## Mellombels svar på ferdigmelding - gbnr 322/166 Mjåtveit - Hus 2

Tiltak: Tilknytning offentlig vatn og avløp  
Byggestad: Mjåtveitmarka 66 A-F  
Tiltakshavar: Mjåtveitmarka B16  
Ansvarleg søkjar: Skarvågen Rør og interiør AS

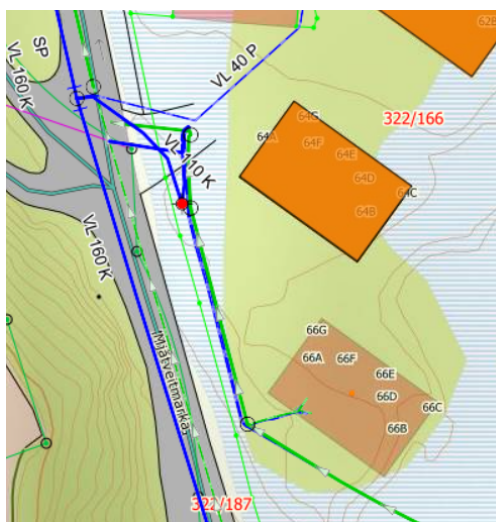
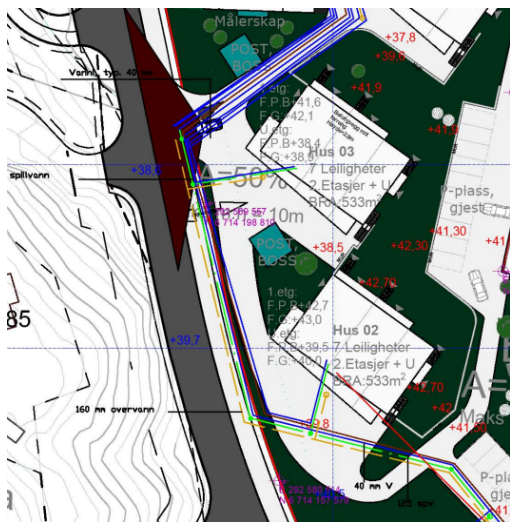
Innlevert sosifil har manglar. Sosifilen viser ikkje leiingsnett « som bygd». Det er sendt inn bilete av kum som viser stikkledning til kvart bygg i området. Denne kummen er ikkje med på innsendt sosifil..

Det er i tillegg sendt inn situasjonsplan (prosjektkart) som er utarbeida av Tysseland Arkitektur AS. Denne situasjonsplanen samsvarer heller ikkje med det som er bygd. Med ferdigmelding skal det

sendast inn sosifil som viser korleis leidningsnettet er bygd frå veggliv, bygg, til tilknytningspunktet på kommunalt leidningsnett.

Vi ber om at det vert sendt inn nytt sosifil/situasjonskart som bygd. Innsendte sosifiler er lagt inn i kommunen sitt kartsystem (sjå utsnitt over). Her ser ein at det er manglar i innsendte målingar. Innsendt sosifil skal vise utvendig stengeventil, tilkoplingssted, kummer m.meir.

Vi gjer merksam på at godkjent føretak skal sørge for at det ligg føre situasjonsplan og sosifil med innmålingsdata som viser vatn og avløpsanlegg slik dei er bygd (jf. «Standard abonnementsvilkår for vann og avløp – Administrative bestemmelser» pkt 2.1 og tekniske bestemmelser pkt 2.5.1)). Denne dokumentasjonen skal leggest ved ferdigmeldinga.
